dodatek č.1 - veřejná zakázka na stavební práce "Úspory energií - ZZS Kraje Vysočina"

DODATEK Č. 1 SMLOUVY O DÍLO

„Úspory energií – ZZS Kraje Vysočina“

P19/2

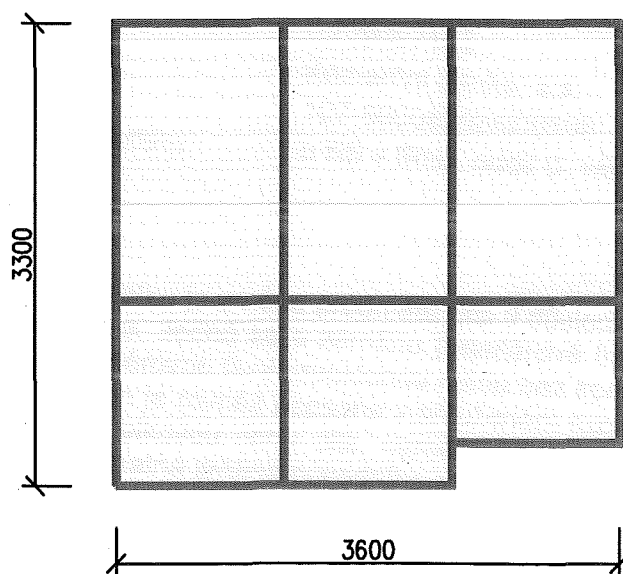
Předmětem tohoto dodatku je změna předmětu díla v důsledku záměny položky provedené v rámci upřesnění projektu akce. Jedná se o záměnu Exteriérové fixní prosklené stěny s požadavkem U_w max. $1,2 \text{ w/m}^2\text{k}^{-1}$ za Exteriérovou fixní prosklenou stěnu bez speciálního požadavku U_w max. $1,2 \text{ w/m}^2\text{k}^{-1}$. Specifikace těchto změn je rovněž popsána v příloženém rozpočtu a změněném výpisu prvků. Tato změna nemá vliv na celkovou cenu díla, nemění celkovou povahu předmětu plnění, a je proto posouzena jako nepodstatná změna původního závazku. Smluvní strany proto s odvoláním na ustanovení čl. 2, 4 a 13 Smlouvy uzavřely následující dodatek, kterým se mění níže uvedená ustanovení Smlouvy takto:

Tato změna odpovídá upravené tabulce PSV pro prvek 767-P19/2 (záměna Exteriérové fixní prosklené stěny s požadavkem U_w max. $1,2 \text{ w/m}^2\text{k}^{-1}$ v ceně 109 802 Kč za Exteriérovou fixní prosklenou stěnu bez speciálního požadavku U_w max. $1,2 \text{ w/m}^2\text{k}^{-1}$ ve stejné ceně).
Důvodem pro tuto změnu je upuštění od technického požadavku prvku na základě vyjádření projektanta k zamýšlené celkové technické specifikaci a funkčnosti prvku.

– VZHLEDEM K UMÍSTĚNÍ A FUNKČNOSTI STĚNY V EXTERIÉRU OBJEKTU (VĚTRKOVNÍ ZAVĚŠENÁ STĚNA)

SE UPOUŠTÍ OD POŽADAVKU NA SPLHĚNÍ CELKOVÉHO $U_w = \max 1,2 \text{ W/m}^2\text{K}-1$
